## Aktennotiz

Datum: 29.01.2021

Klassifizierung keine  
Aktenzeichen 17KEX.SEG15, 17/19/002  
Referenz ENSI 17/2577

## Stellungnahme des ENSI zu den aktualisierten Fukushima-Erdbeben-nachweisen des KKG

Abbildung 2: Vergleich mean UHS  $10^{-4}/a$  für PEGASOS, PRP und ENSI-2015 (Standortoberfläche)

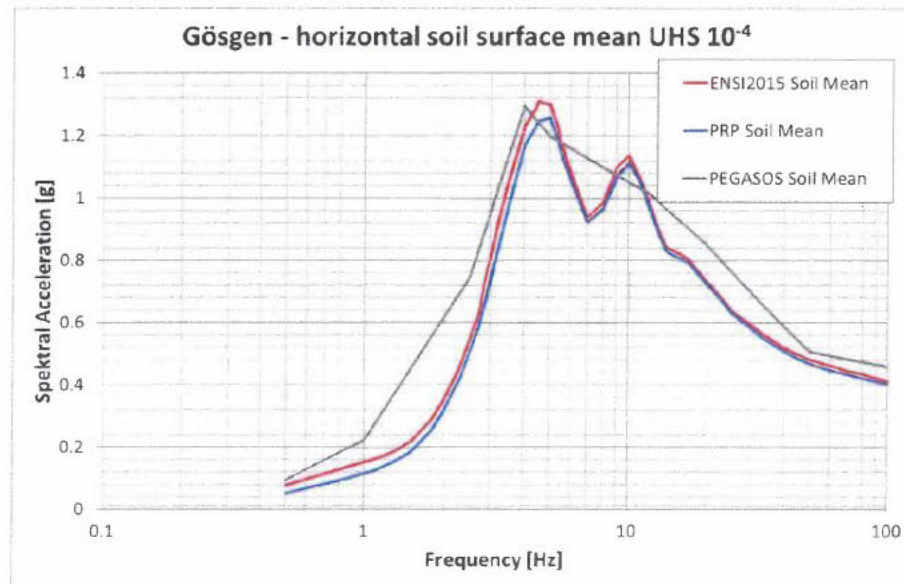
Zu den in Abbildung 2 dargestellten UHS ist Folgendes anzumerken. Die Form des PEGASOS-UHS weicht von den anderen dargestellten UHS (ENSI-2015 und PRP) ab. Dies ist aber neben kleinen Unterschieden im verwendeten Bodenmodell hauptsächlich auf die ungleiche Anzahl der Stützstellen zurückzuführen. Wenn man beim PEGASOS-UHS mehr Frequenzen (Stützstellen) berücksichtigt hätte, wären alle drei Spektren ähnlich.
